banedanmark

Notat

08.02.2016

NURØ - høringsvar vedrørende østlig udflætning i niveau

Figur 2: Ombygning fra 0+øst til Niveaufri udledning øst for Ringsted. Ændringer er vist med rødt

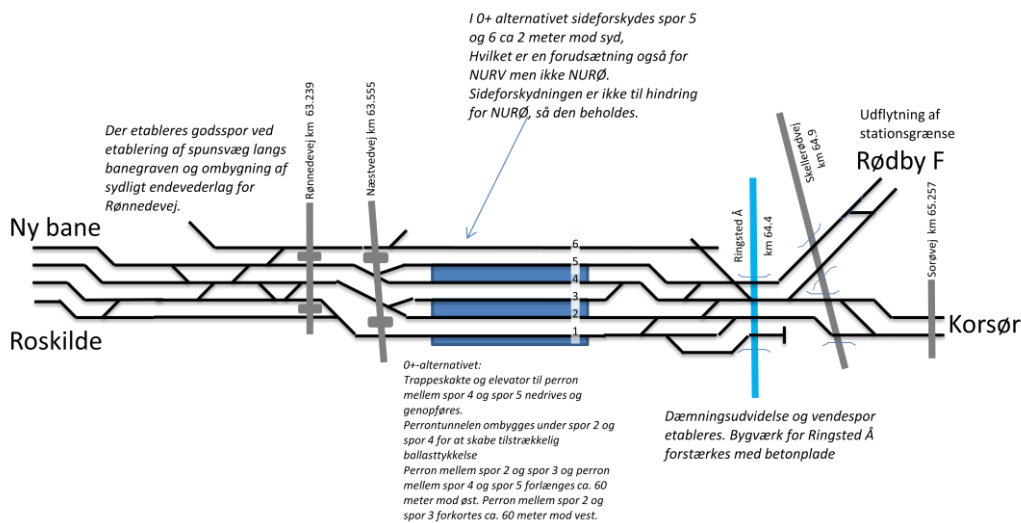
Transversaler markeret med gul kan fjernes, ellers flere sporskifter end i NURØ alene

Figur 4: Sporplan for 0+ alternativ - senere ændret til niveaufri udfletning Ringsted vest. Ændringer markeret med rødt

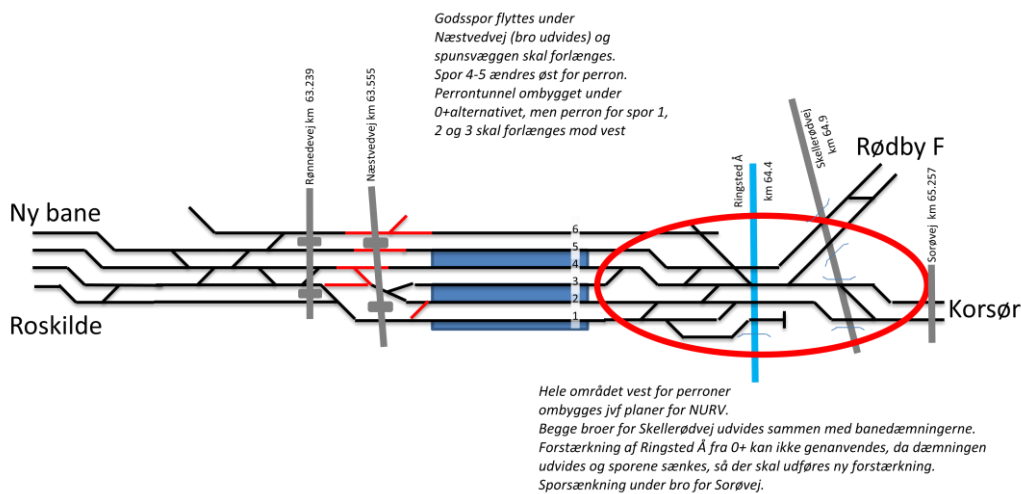
Kommentar [13]: Ønsker I stadig bilag med? Det er meget fint for os at medtage det.
